## **Additif 117 – Règlement ONU n° 118**

### **Révision 1 – Amendement 4**

### **Prescriptions techniques uniformes relatives au comportement au feu et/ou à l'imperméabilité aux carburants ou aux lubrifiants des matériaux utilisés dans la construction de certaines catégories de véhicules automobiles**

« Figure 1

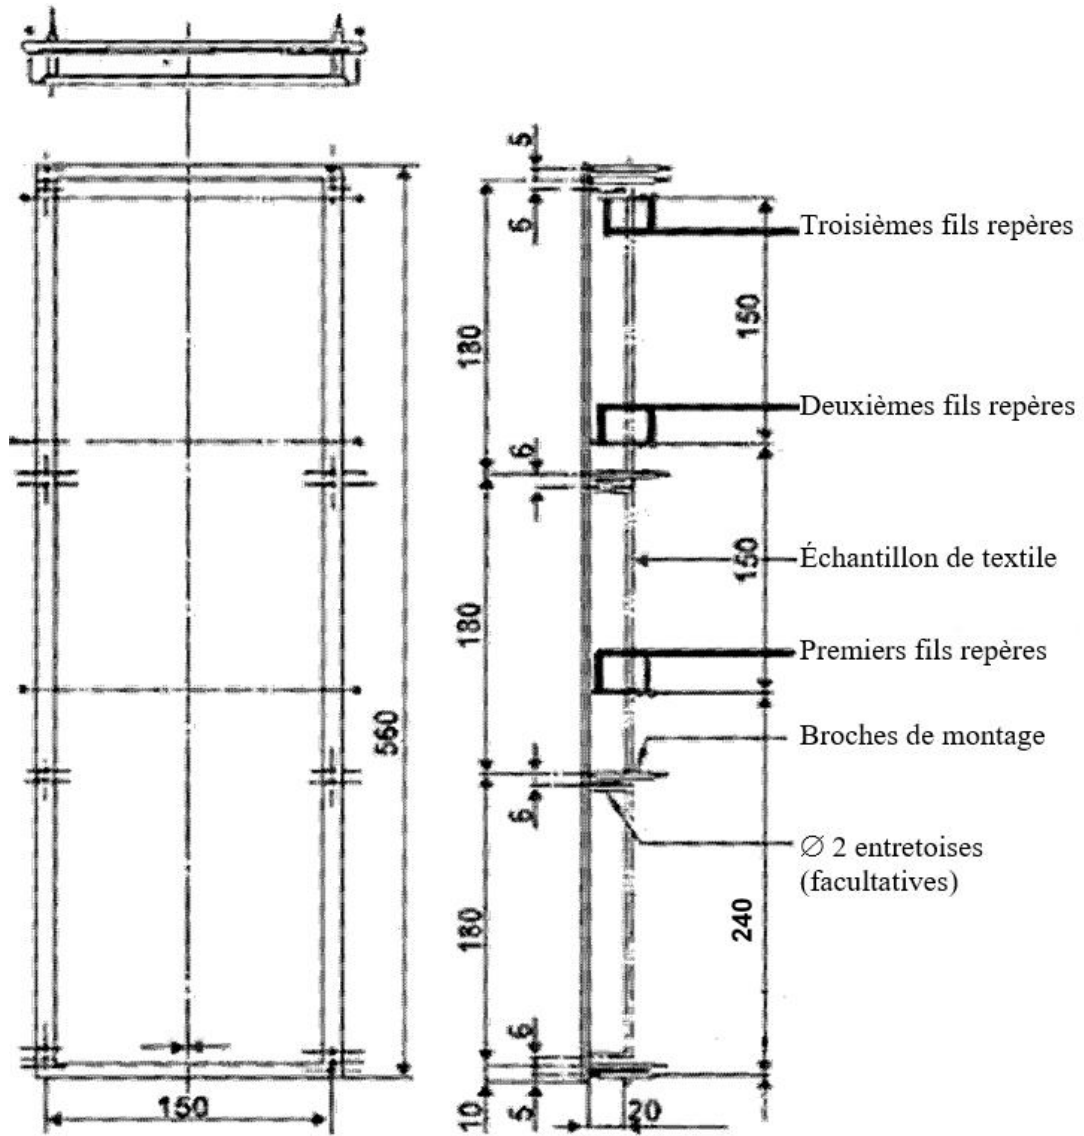
Figure 1, lire (est supprimée la légende « Brûleur » en bas de la page et « 220 » est remplacé par « 240 ») :
